**Oggetto:** Progetto impianto per la produzione di energia elettrica alimentato da biomasse, della potenza di 999 KW in assetto cogenerativo, da realizzare alla contrada Pagliaravecchia, foglio di mappa n.19 - particella n.65, del comune di Torremaggiore.

Atto di intervento nel procedimento artt. 9 e seguenti legge n. 241 del 7 agosto 1990.  
**Integrazione atti.**

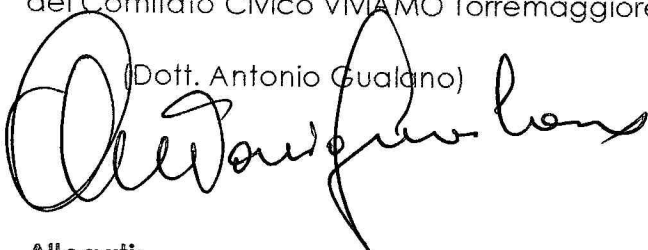
In detta fascia C), è vietata l'edificazione d'impianti a biomasse classificati dall'Allegato 2 del regolamento n. 24 del 30 dicembre 2010 con i codici B.3, B.4; B.5a,b,c,d; B.6.

L'impianto progettato della potenza da 999 KW, operante in assetto cogenerativo è identificato con il codice B.3;
